OFICIO N° 000900-2024-SERNANP/DGANP-SGD

Asunto: "Décimo Segundo Informe Técnico Sustentatorio de la Unidad Minera Huarón", presentado por Pan American Silver Huarón S.A.

OPINIÓN TÉCNICA N° 0403-2024-SERNANP-DGANP**DÉCIMO SEGUNDO INFORME TÉCNICO SUSTENTATORIO DE LA UNIDAD MINERA HUARÓN**

Figura N°03 Superposición del Área Efectiva respecto al SNH y su ZA

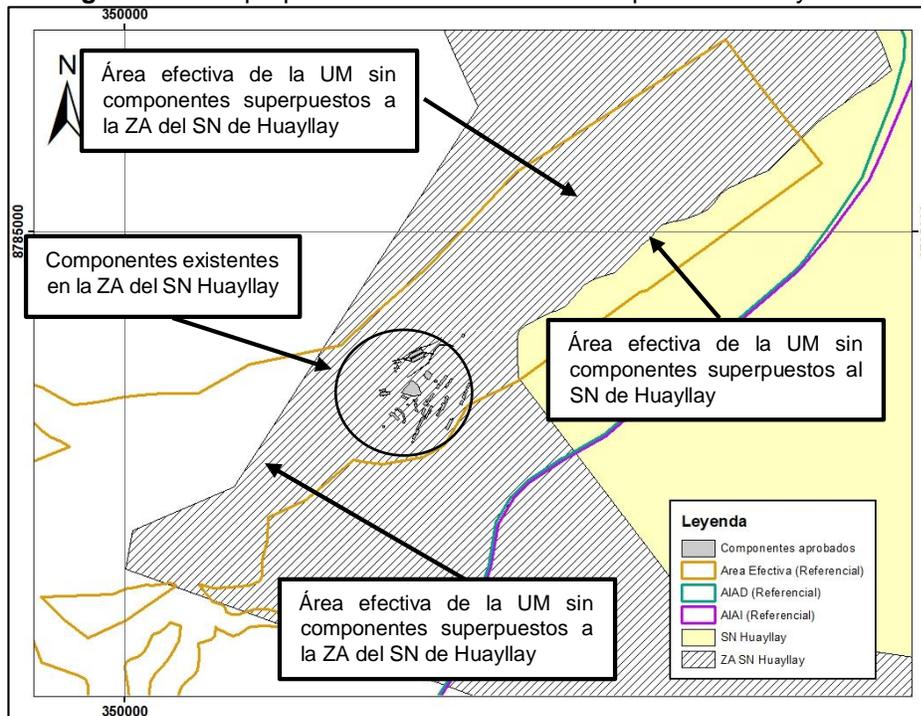
Observación: De lo señalado anteriormente, el titular deberá aclarar la delimitación del área del área efectiva referencial presentada, en el entendido que el criterio de su delimitación contempla componentes de la UM Huarón, y estos se superpondría tanto con el Santuario Nacional de Huayllay y su Zona de Amortiguamiento, tal como se aprecia en la Figura N°03. Del mismo modo, se debe precisar el sustento técnico y legal que justifique la delimitación de las áreas de influencia ambiental directa e indirecta referenciales consideradas para el presente ITS (y anteriores), toda vez que se entendería que existe cierta afectación directa e indirecta del Santuario Nacional Huayllay y su Zona de Amortiguamiento por la ubicación de los componentes del proyecto respecto a los componentes ambientales presentes en la zona, (Ver Figura N°04), lo cual no habría pasado por un procedimiento de evaluación del SERNANP.

Respuesta: El titular precisa que el presente Décimo Segundo ITS de la UM Huarón se elaboró en el marco de la Resolución Ministerial N° 120-2014-MEM/DM “Aprueba los nuevos criterios que regulan la modificación de componentes mineros o ampliaciones y mejoras tecnológicas en las unidades mineras de proyectos de exploración y explotación con impactos ambientales no significativos que cuenten con certificación ambiental; así como, la estructura mínima del Informe Técnico que deberá presentar el titular minero”.

Dicha normativa establece que las modificaciones vía ITS se deben ubicar dentro del polígono del área efectiva o dentro de sus respectivas áreas de influencia ambiental directa con Instrumento de Gestión Ambiental aprobado y vigente.

Para fines del presente Décimo Segundo ITS se utilizó el área de influencia ambiental directa referencial y área efectiva referencial relacionada al PAMA y declaradas en el Primer ITS (2014) cuya conformidad se obtiene mediante la R.D. N.° 633-2014-MEM-DGAAM.

Por lo descrito y dado que la totalidad de las modificaciones propuestas (modificación de la planta concentradora, nuevo tanque de agua recuperada de la planta de filtrado, habilitación de dos plataformas de perforación para confirmación de reservas, mejoramiento del sistema de ventilación de mina y nuevo taller mantenimiento) se ubican dentro del área de influencia ambiental directa referencial y área efectiva referencial del Primer ITS (2014), dichas áreas se presentan sin cambios para fines del presente Décimo Segundo ITS, dado que corresponden a áreas aprobadas en IGAs previos.

Finalmente, se precisa que la actualización de la delimitación del área de influencia ambiental directa y área efectiva de la UM Huarón formará parte de la MEIA actualmente en elaboración.

Análisis: De acuerdo a lo señalado, el titular precisa que los componentes propuestos a través del presente ITS se ubican dentro del área de influencia ambiental directa referencial y área efectiva referencial del Primer ITS (2014), dichas áreas se presentan sin cambios para fines del presente Décimo Segundo ITS, dado que corresponden a áreas aprobadas en IGAs previos.

Al respecto, conforme a la observación formulada, se ha requerido al titular del proyecto aclaración respecto a i) la delimitación del área efectiva referencial, y ii) el sustento técnico y legal que justifique la delimitación de las áreas de influencia ambiental directa e indirecta sobre el Santuario Nacional Huayllay y su Zona de Amortiguamiento.

Sobre el particular, conforme a lo señalado por el titular del proyecto, el presente ITS ha considerado la presentación del área efectiva y las áreas de influencia para verificar la aplicación del ITS en el supuesto de configurarse al interior de dichos ámbitos, los cuales fueron aprobados en su respectivo procedimiento. Sin perjuicio de ello, las actividades contempladas en el presente ITS deben limitarse al ámbito de ubicación de los componentes propuestos, los mismos que se ubican fuera del Santuario Nacional Huayllay y su Zona de Amortiguamiento.

Conclusiones: **Observación absuelta.**
